V Praze dne 28. dubna 2017
Č.j.: 06181/17-SSHR
Počet listů: 1

Věc: Vysvětlení zadávací dokumentace č. 1 k veřejné zakázce s názvem „17-033 Soběslav – oprava podlahy dílny a garáží“, systémové číslo VZ P17V00000049

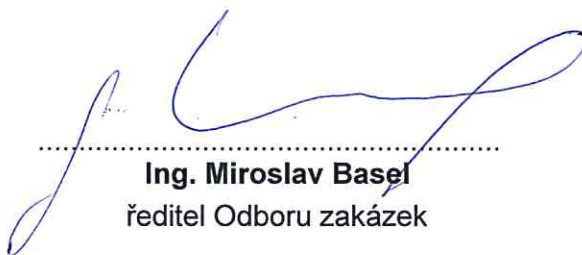
1) *Na základě prohlídky, kterou jsme provedli v pátek 21. 4. 2017 v provozovně v Soběslavi, bychom potřebovali doplnit tloušťku vrstvy u položky z „Doplnění výtlučků, stávajících dilatací a prasklin plastbetonem s vyztužující vložkou“? Tloušťka vrstvy u této položky je nutná pro transparentní ocenění zakázky.*

V rámci plnění předmětu smlouvy budou opraveny dilatační praskliny a výtlučky, rozměry těchto úkazů se pohybují do 10 mm.
